SUNDIN - DEILISKIPULAG

BREYTING Á DEILISKIPULAGI VEGNA DYNGJUVEGAR 18 / LEIKSKÓLINN SUNNUÁS

Sundin - Breyting á deiliskipulagi vegna Dyngjuvegjar 18, Leikskólinn Sunnuborg - USK24060431

Að lokinni grenndarkynningu er lögð fram að nýju tillaga umhverfis- og skipulagssviðs, skrifstofu framkvæmda og viðhalds, dags. 27. júní 2024, að breytingu á deiliskipulaginu Sundin sem samþykkt var þann 8. febrúar 2006, ásamt síðari breytingum. Í breytingunni sem lögð er til felst að afmörkun deiliskipulags Sunda stækkar til suðvestur á mörkum 1., 2. og 3. hluta, þar sem lóðin að Dyngjuvegi 18 er felld að deiliskipulaginu Sundin, stækkun á byggingarreit og hækkun húss ásamt því að heimila kennslustofur tímabundið á lóðinni og niðurrif á lóð Laugarásvegjar 77, samkvæmt deiliskipulags-, skýringar- og skuggavarsuppráttum Hornsteina arkitekta, dags. 2. júlí 2024. Einnig er lagt fram samgöngumat VSÓ Ráðgjafar, útgáfa 4 dags. 17. maí 2024, vegna stækkunar leikskólans Sunnutorgs og skýrsla VSÓ ráðgjafar, dags. í apríl 2024, um kolefnisspors niðurrifs. Erindið var grenndarkynnt frá 23. júlí 2024 til og með 19. september 2024. Athugasemdir bárust. Erindinu var vísað til umsagnar hjá verkefnastjóra á embæ

TILLAGA AÐ BREYTTU DEILISKIPULAGI
Samsett mynd
mkv. 1:1000

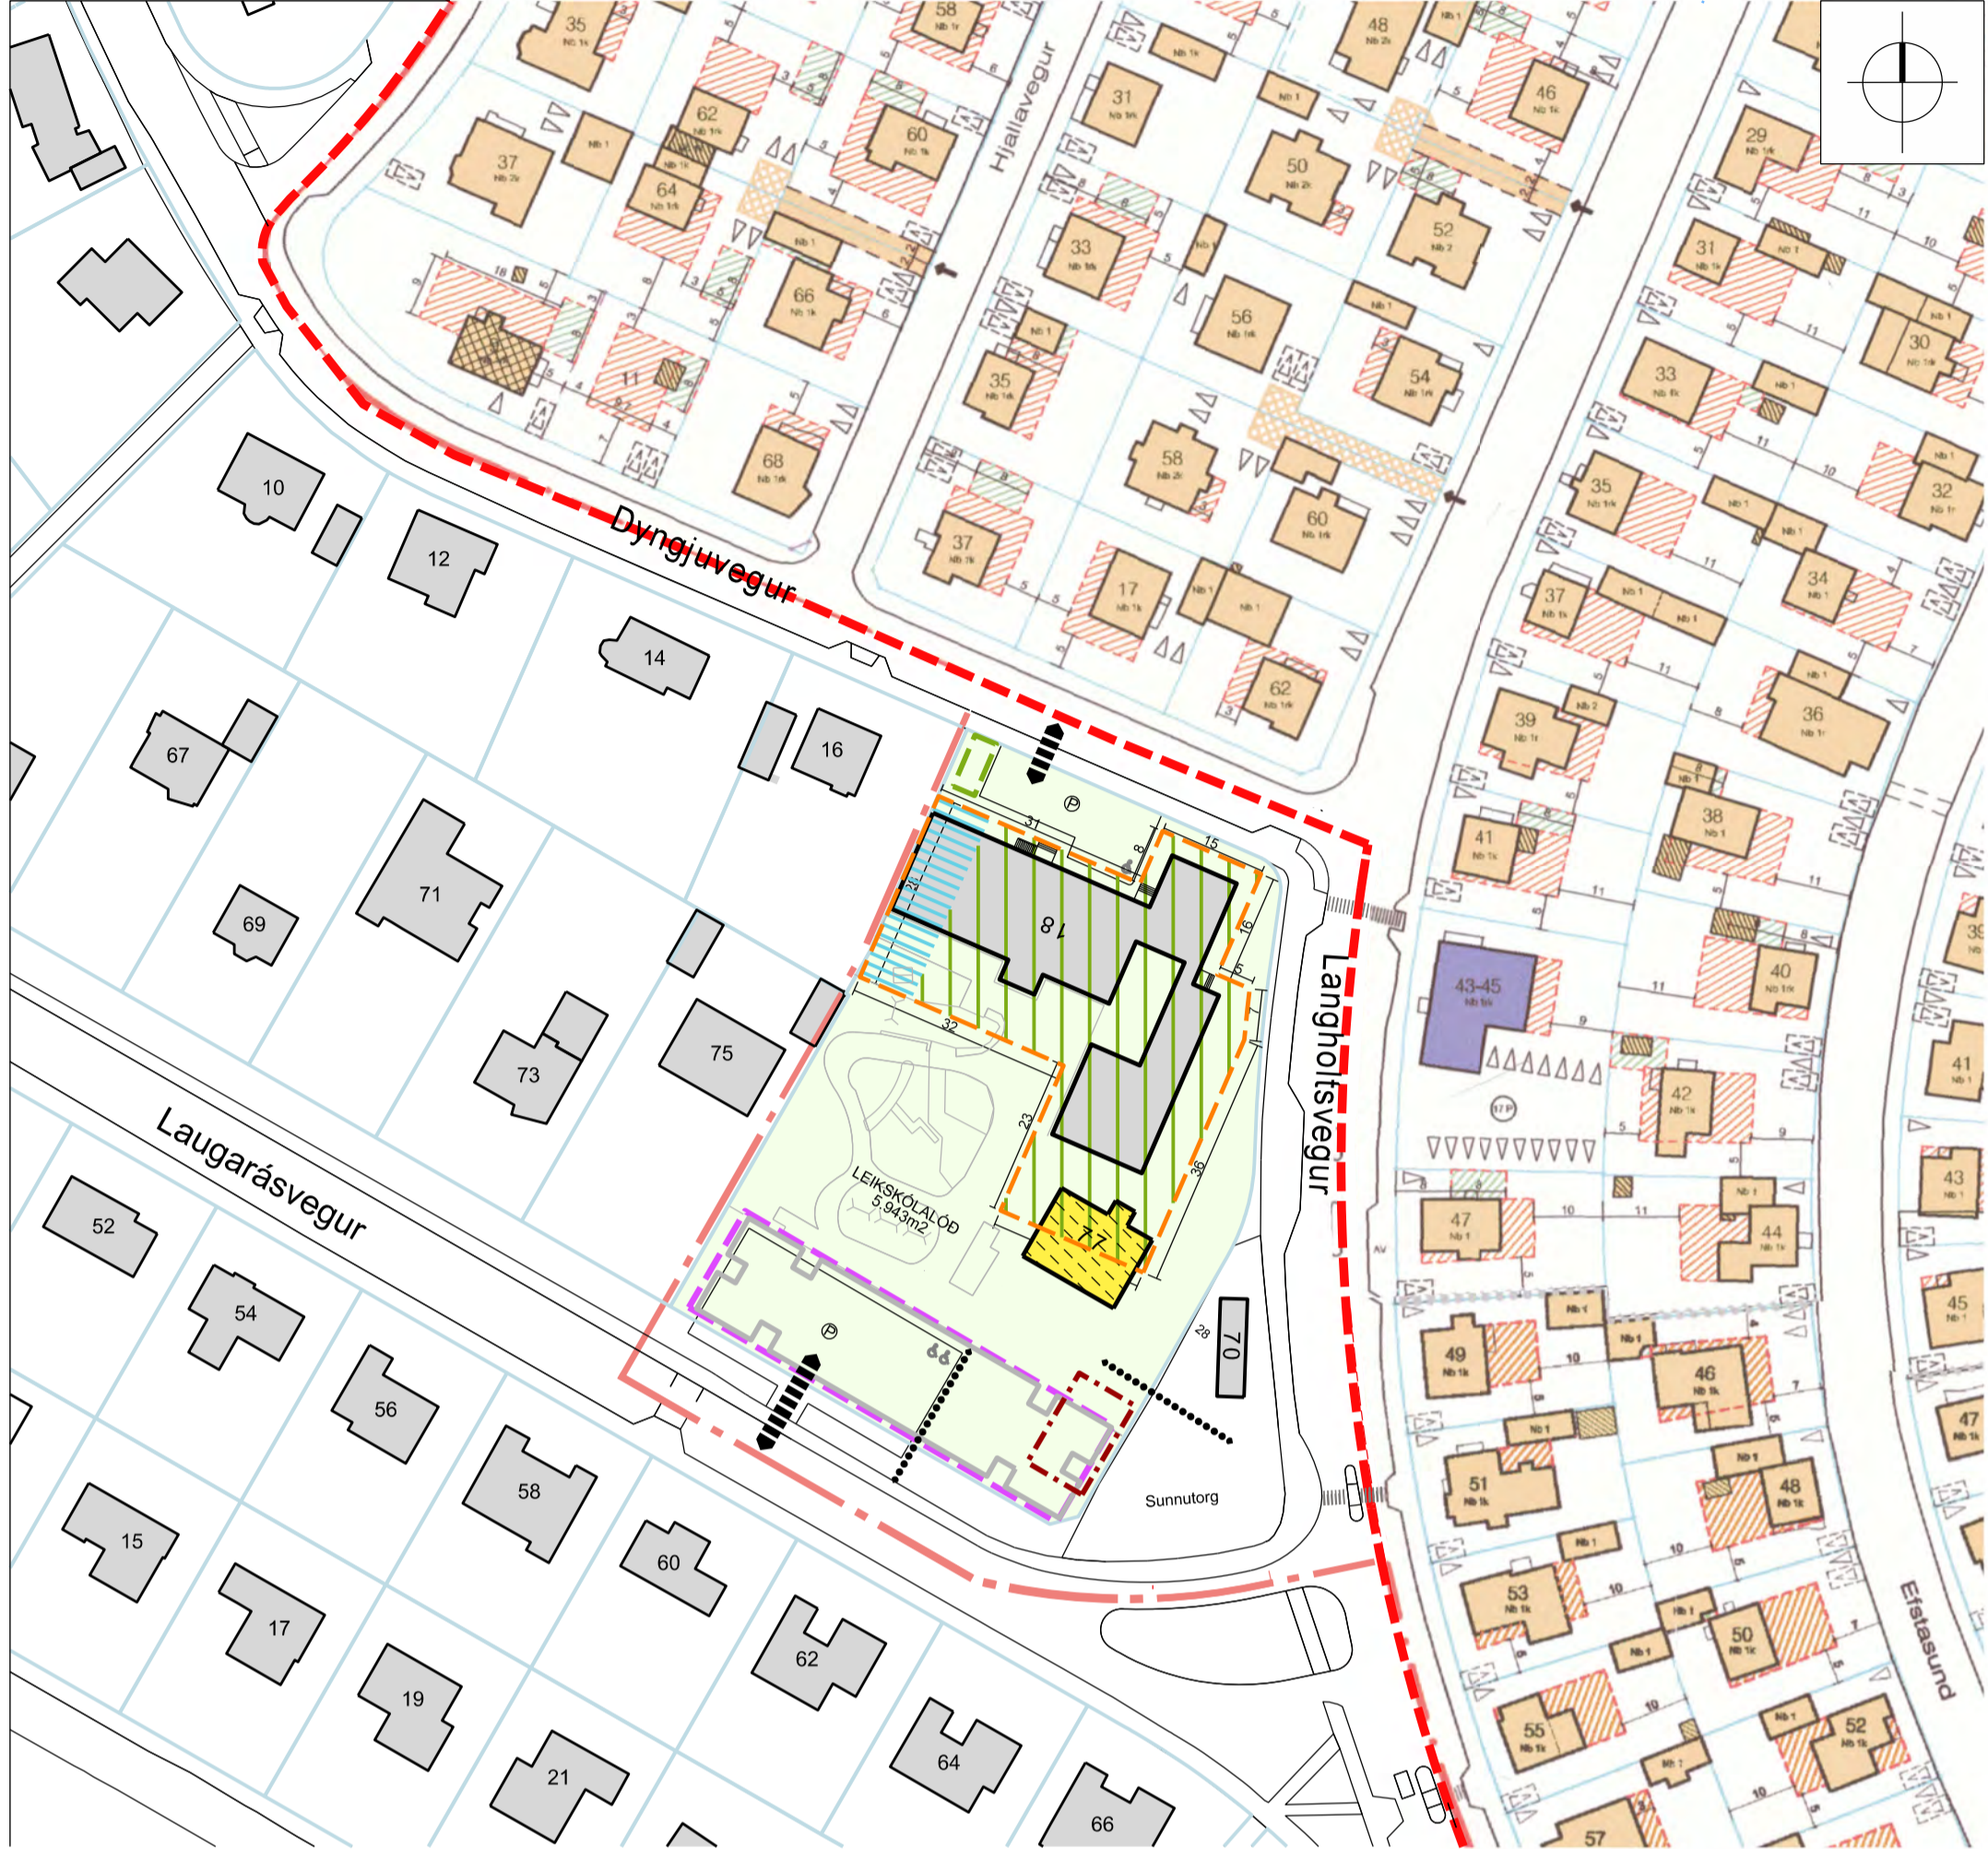
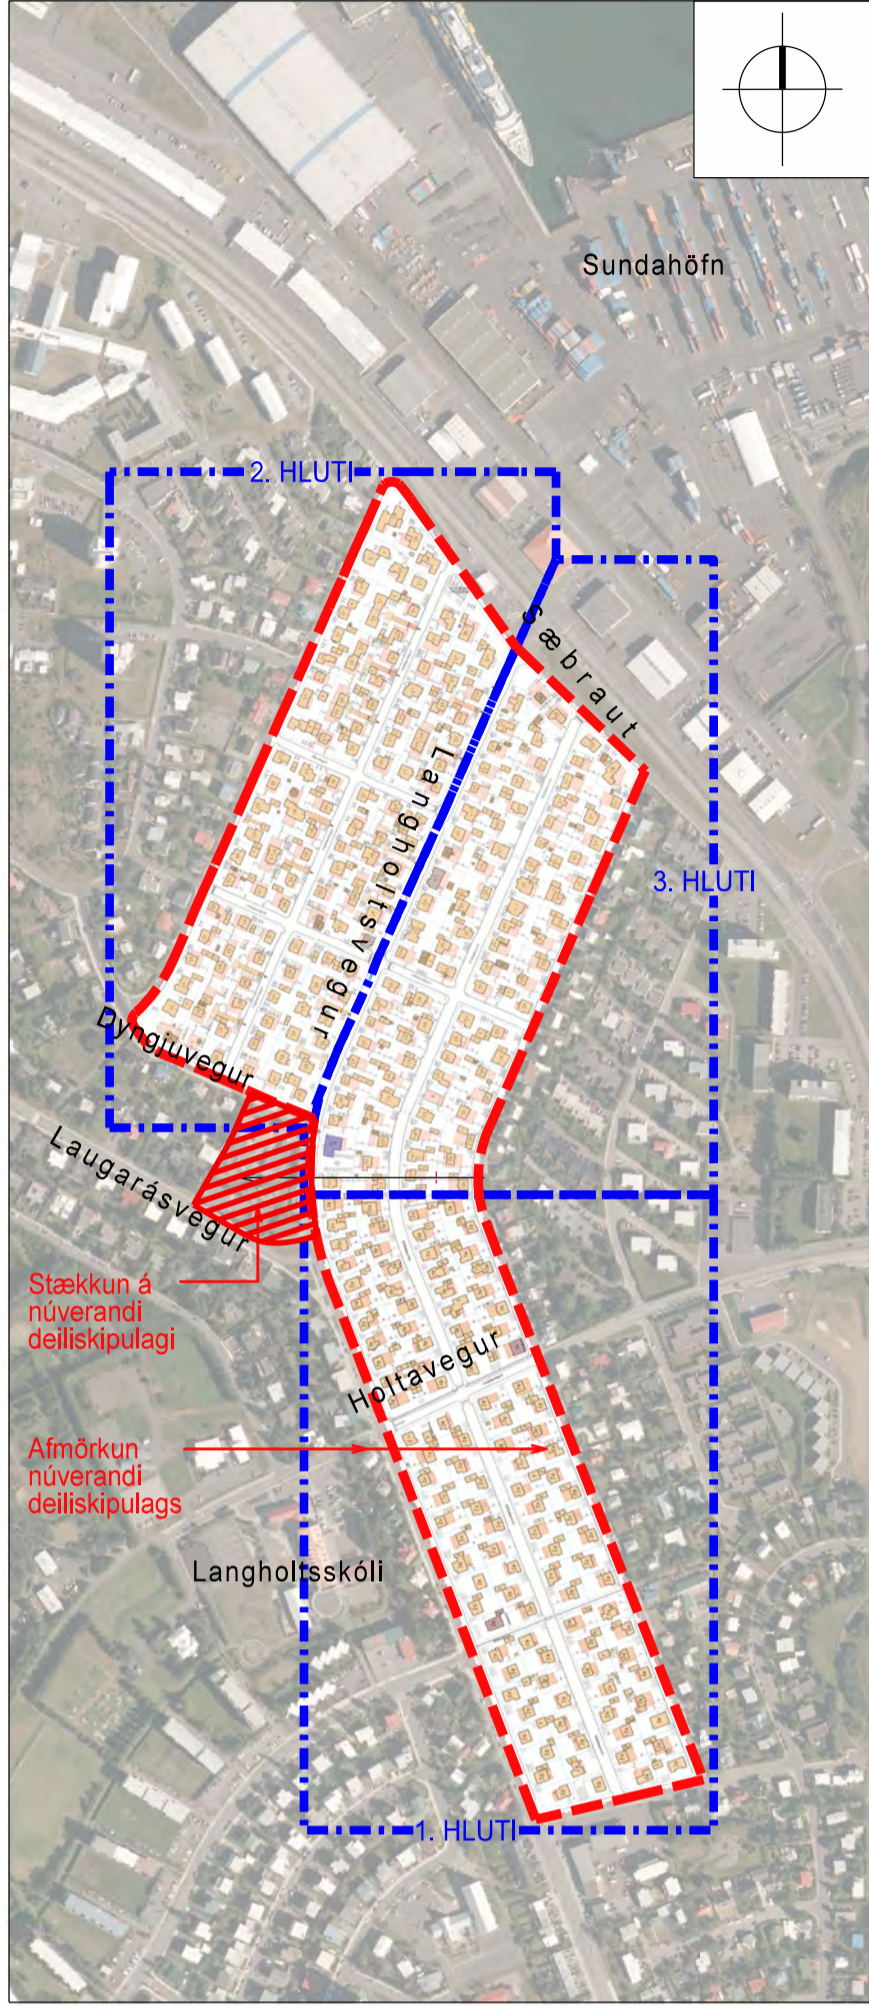
Það er ekki samræmi á milli heita byggingarreitanna á planteikningu og í texta. Í textanum um deiliskipulagstillöguna (kaflar 4 og 5) er vísað til tveggja byggingarreita, A og B, þar sem byggingarreitur A nær yfir núverandi byggingar auk stækkunar og hækkunar en byggingarreitur B eru tímabundnu færanlegu einingarnar. Á planteikningu og skýringu hennar er hins vegar talað um byggingarreiti A, B og C þar sem stækkun núverandi bygginga er skipt í byggingarreit A (hámark 1 hæð) og byggingarreit B (hámark 2 hæðir). Þar eru tímabundnu færanlegu einingarnar byggingarreitur C. Þetta ósamræmi getur valdið ruglingi.

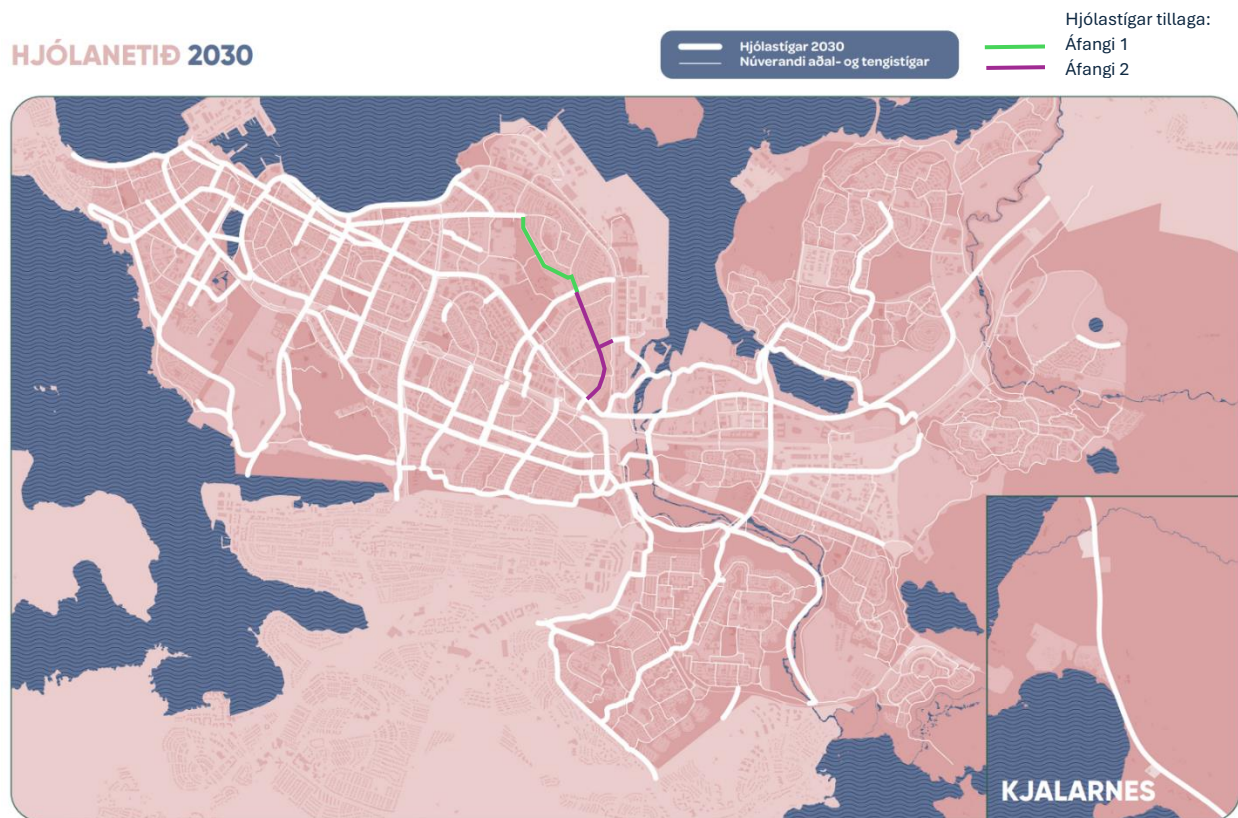
Það virðist ekki vera nein leið til að uppfylla bílastæðapörfina (31 stæði) án þess að fjarlægja tímabundnu færanlegu einingarnar. Ekki gengur að bílastæðapörfin sé uppfyllt með því að nota bílastæði íbúa í götunum til frambúðar, þó það sé þolanlegt á meðan endurbótum stendur. Ekki má heldur fórna litla torginu með bekkjunum suðvestan við Sunnutorg undir bílastæði.

Í kafla 3.4 er sagt að við Sunnutorg sé einnig gert ráð fyrir sleppistæðum. Væntanlega er það ekki aðeins á meðan endurbótum stendur heldur varanlega, fyrst ný aðkomuleið verður frá Sunnutorgi, eða hvað? Hvernig samræmist það áætlunum um starfsemi í Sunnutorgi og fyrirhugaðri endurbyggingu á húsnæði Sunnutorgs? Mun sú uppbygging auka bílastæðapörf á svæðinu enn frekar? Þetta ætti að kanna nánar áður en endanlegt fyrirkomulag bílastæða er ákveðið. Eða stendur til að breyta Sunnutorgi í bílastæði fyrir leikskólann ef fyrirætlanir um endurbyggingu Sunnutorgs renna út í sandinn?
